Keuringsverslag van een elektrische laagspanning- en zeer lage spanningsinstallatie

NIET CONFORM

Straatnaam Lindestraat
Huisnummer 22B
Busnummer
Postcode 9100
Gemeente SINT-NIKLAAS
Land België

Controlebezoek van een huishoudelijke installatie volgens (KB 08/09/2019) - AREI Boek 1- 6.5. en 4.2.4.3.

Afbeelding schakel- en verdeelbord:

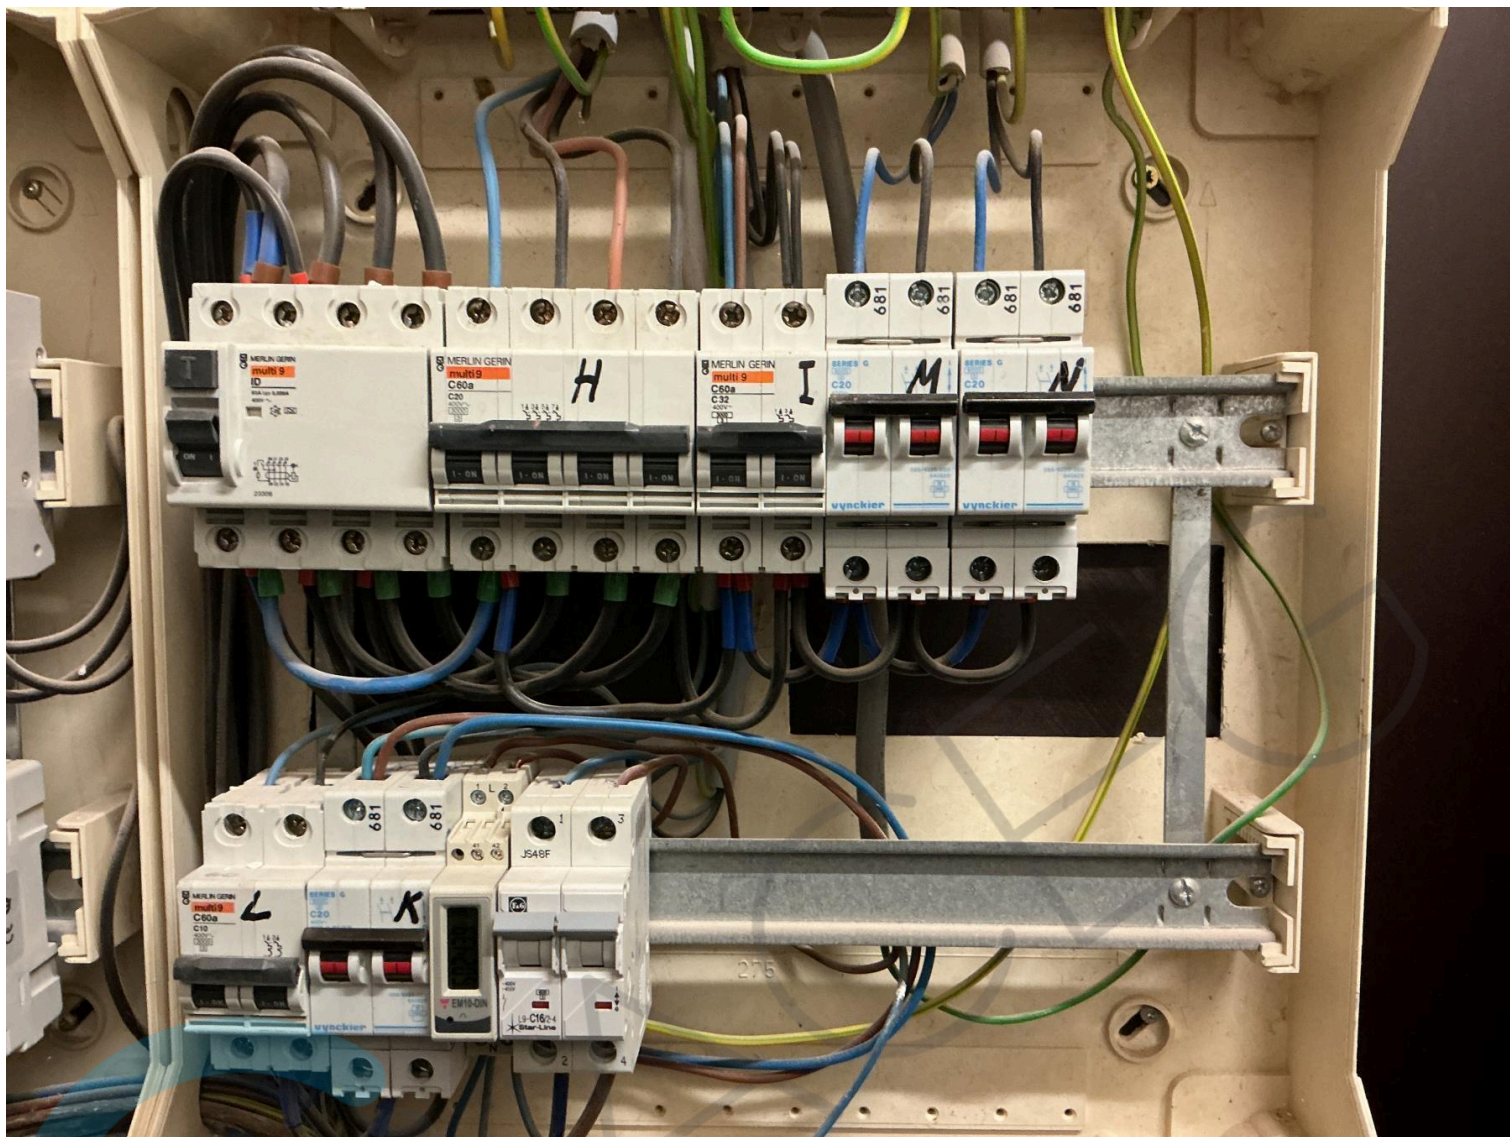
I5.11 Niet gebruikte invoeringen van het verdeelbord zijn niet correct of onvoldoende afgedicht. (Boek 1 Afdeling 5.1.4. en 4.2.2.3.)

I5.14 De nominale spanning dient duidelijk vermeld te worden op een oordeelkundig gekozen plaats. (Boek 1 Onderafdeling 3.1.3.3.)

I8.02 Stroomkringen voor contactdozen dienen minimaal uitgevoerd te worden met een draadsectie van 2,5mm². (Boek 1 Onderafdeling 5.2.1.2.)

Kring D 20A aangesloten met 2,5mm

I: gemengde draadsectie op aansluiting Diff 30mA en automaat A verboden, dit zorgt voor slecht contact.
